Opinia Nr 006302

wyników przeprowadzonych oględzin - ekspertyzy urządzeń grzewczo-kominowych

w budynku przy ul. Dąbkowicza nr 15/5 w Dąbrowie

SKŁAD ORIENTACYJNY

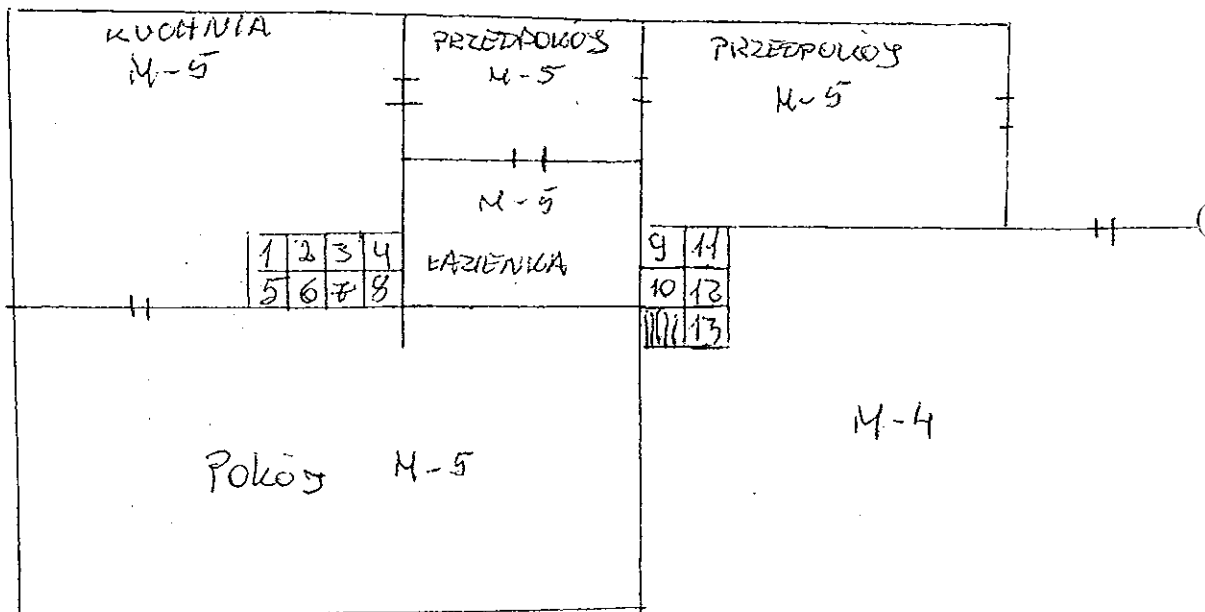
1. Przewód kominowy w 2. piętrze był przeznaczony dla istniejącego pieca CO gazowego z dwustopniową wentylacją mechaniczną.
2. Wentylacja mechaniczna kuchenki i łazienki prawidłowo w przewodach nr 4 i 10.
3. Dla prawidłowego funkcjonowania urządzeń kominowych zapewnić należy napływ powietrza z zewnątrz poprzez urządzenia nawiewne. Dla pieca CO wykonać wykopanie wentylacji mechanicznej.
